Objet : Révision allégée n°2 du Plan Local d'urbanisme d'Aix-en-Provence

AVIS DE L'ARCHITECTE CONSEIL DE L'ETAT

Annexe 2
AVIS DU PAYSAGISTE CONSEIL DE L'ETAT

OBJET : Les enjeux paysagers dans le cadre de la création de la ZAC - Avis sur les documents.

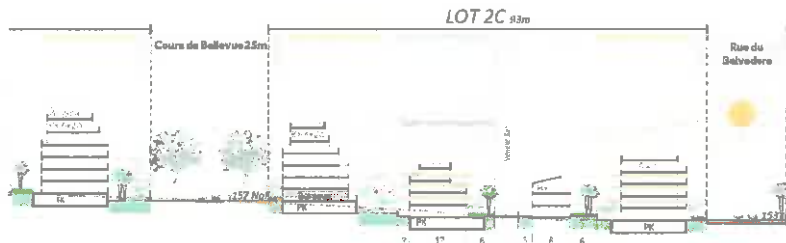
« La transition ville-nature est radicale et la nature est préservée, car elle est entourée d'un espace public d'où on la regarde. Elle n'est plus résiduelle, elle est au cœur du quartier ».

- Encourager la corrélation entre paysage bâti et paysage naturel : mettre en valeur les continuités végétales au sein des espaces urbanisés, en soignant les transitions entre espaces privés et grand paysage serait plus pertinent que de revendiquer la rupture entre nature et urbanisation, par le chemin de ronde du plateau Est. **En pays aixois la nature et son socle géographique sont une partie structurante du paysage urbain construit. Ils ne se côtoient pas, ils font corps.**

Ce que dit l'OAP

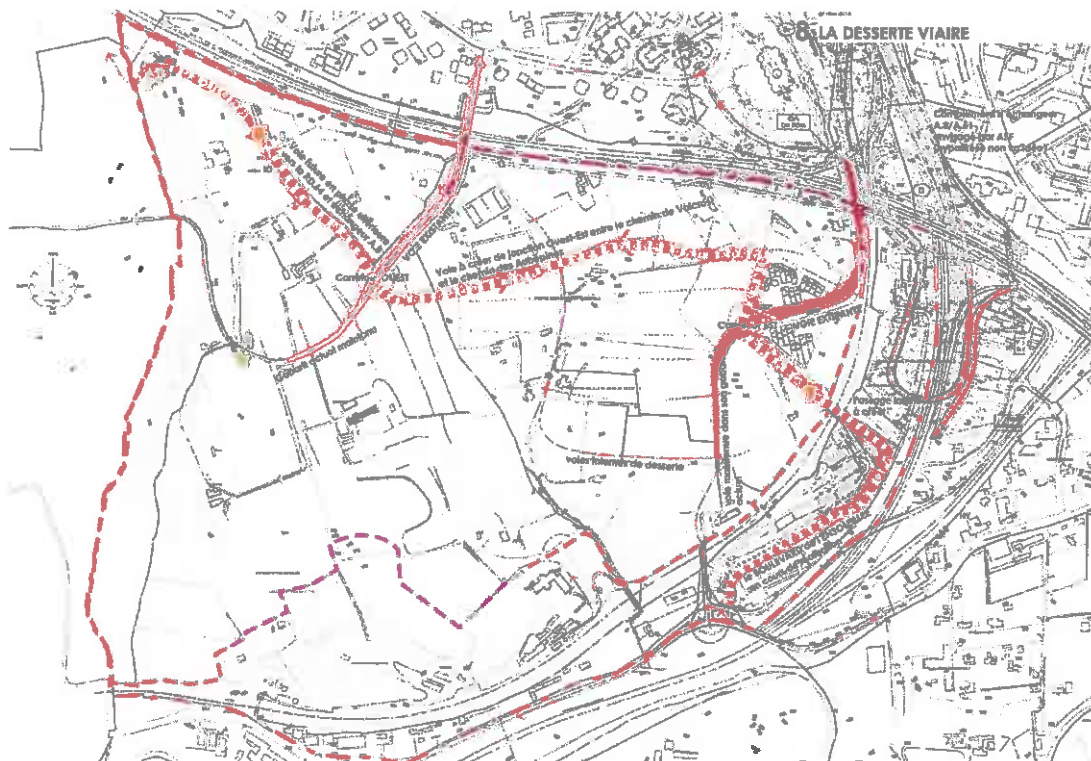
- l'OAP donne les règles de composition selon 2 axes visuels Est-Ouest cadrés sur la Sainte Victoire : toutefois ces axes ne correspondent pas aux éléments préexistants (trame parcellaire et arborée, relief)

- Le périmètre constructible a été réduit pour donner toute sa place au talweg central et préserver la bastide Bellevue. Cette intention « louable » a forcément une incidence sur la densité et l'épannelage bâti.

- l'OAP ne parle pas :
 - de la ligne haute tension à l'Est ni de la station électrique à proximité.
 - du point haut en limite Nord-est (chenil) et ayant une vue directe sur la Fondation Vasarely.

- de la ligne de crête boisée Ouest à préserver (incidence sur l'épannelage bâti)
 - des co-visibilités à intégrer au projet (avec points de vue identifiés)

- des reculs à créer le long des lisières boisées.
 - de l'incontournable précision « au plus près du terrain naturel ».
 - de la nécessaire prise en compte des arbres existants avec repérage précis des sujets.

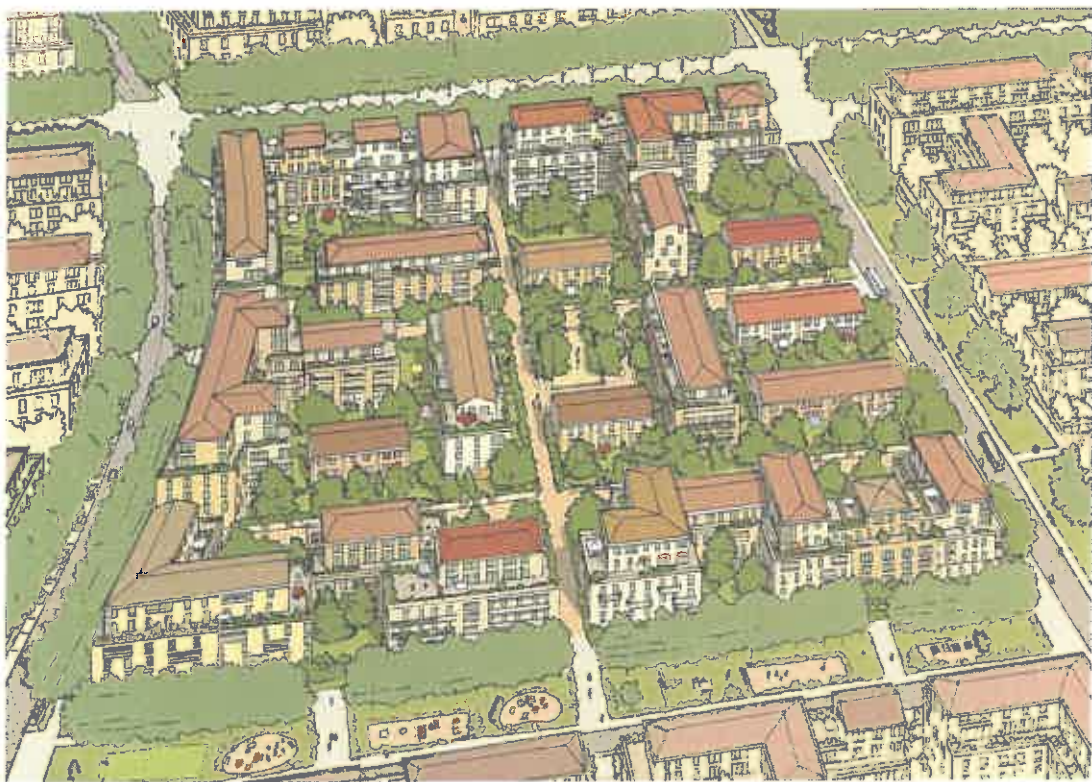
Pour « faire densité » le parti-pris du projet est de reconduire littéralement un bout du quartier Mazarin et le cours Mirabeau (qui devient Cours Sainte Victoire, d'une largeur de 40 m), comme un morceau de ville XVIIème plaqué sur la colline > Or le terrain n'est résolument pas plat ... comme en témoigne la carte ci-dessous où figurent les courbes de niveaux.

La maille orthogonale, très adaptée au terrain plat, impliquera ici forcément des terrassements conséquents : les raccords avec le terrain naturel en particulier aux abords des bastides ainsi que la conservation du riche patrimoine arboré existant risquent d'être compliqués

- Adapter les plateformes constructibles au plus près du terrain naturel (modélisation) afin qu'elles épousent le site. Travailler en finesse tous les raccordements au terrain naturel et voiries existantes.
